Seznam ZL pro dodatek č. 1 Psychiatrická klinika

Stavba: **CENTRUM KOMPLEXNÍ PSYCHIATRICKÉ PÉČE BRNO**

Objekt: **Stávající Pavilon G část A, 1.PP**

Změna: **Zdvojený návrh hydroizolačních opatření v objektu GA v rámci DPS. Provedení hydroizolací je realizováno v rámci sanací**

Orientační návrh trasy dočasného odkanalizování stoupacího potrubí kanalizace

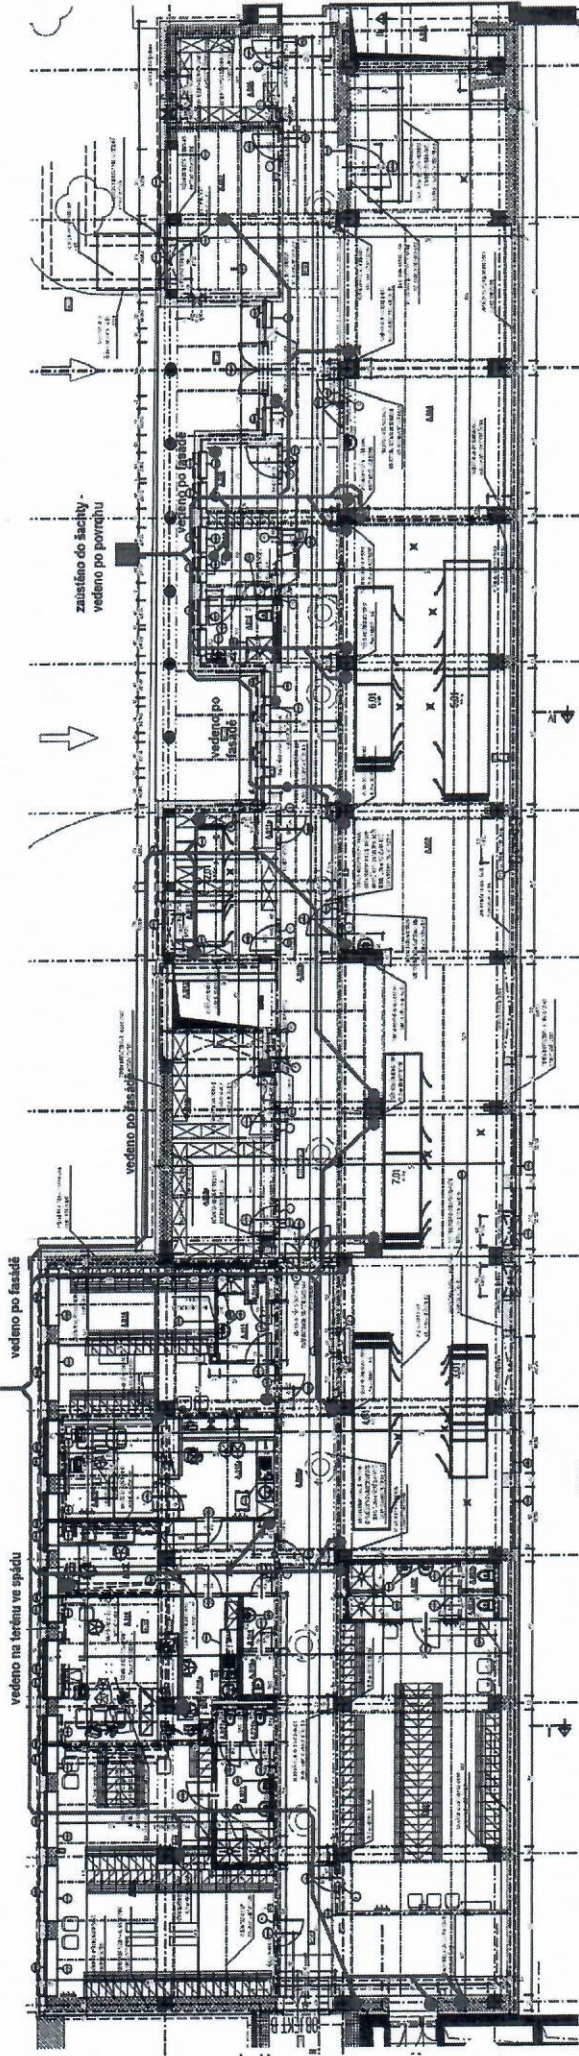
Stavba: CENTRUM KOMPLEXNÍ PSYCHIATRICKÉ PÉČE BRNO Objekt: Stávající Pavilon G část A, 1.PP Objednatel: Fakultní nemocnice Brno, Jihlavská 20, 625 00 Brno Zhotovitel: Sdružení pro Centrum komplexní psychiatrické péče Brno Projektant: Sdružení Psychiatrie Brno 2016			
Změna:			
POPIS	Změnu vyvolal: Projektant		
	Popis změny: Provizorní přeložení kanalizace a nutné úpravy pro zajištění chodu kliniky během 0.ETAPY a možnost realizace prací 0. etapy		
Způsob projekčního zpracování: bez vlivu na DPS			
vliv změny na náklady stavby: ANO			
ZMĚNA	ocenění změny předložil: GZ		ve formě kompletní rozpočet stavby
	náklady na změnu D.1.01 SO 01 - PAVILON G PK	vícepráce	méněpráce
	Rozpočet D.1.01.4.01 – Zdravotně technické instalace		
	Příloha 01 rozpočet položky ZL 02 – D.1.01.4.01 ZTI	203. 759,20 Kč	-1.871,70 Kč
	projekční náklady	0,-	0,-
	Přípočet v části D.1.01 SO 01 – Pavilon G PK , rozpočet D 1.01.4.01 zdravotně technické instalace

zauzšíno do šachty - čističce v terénu
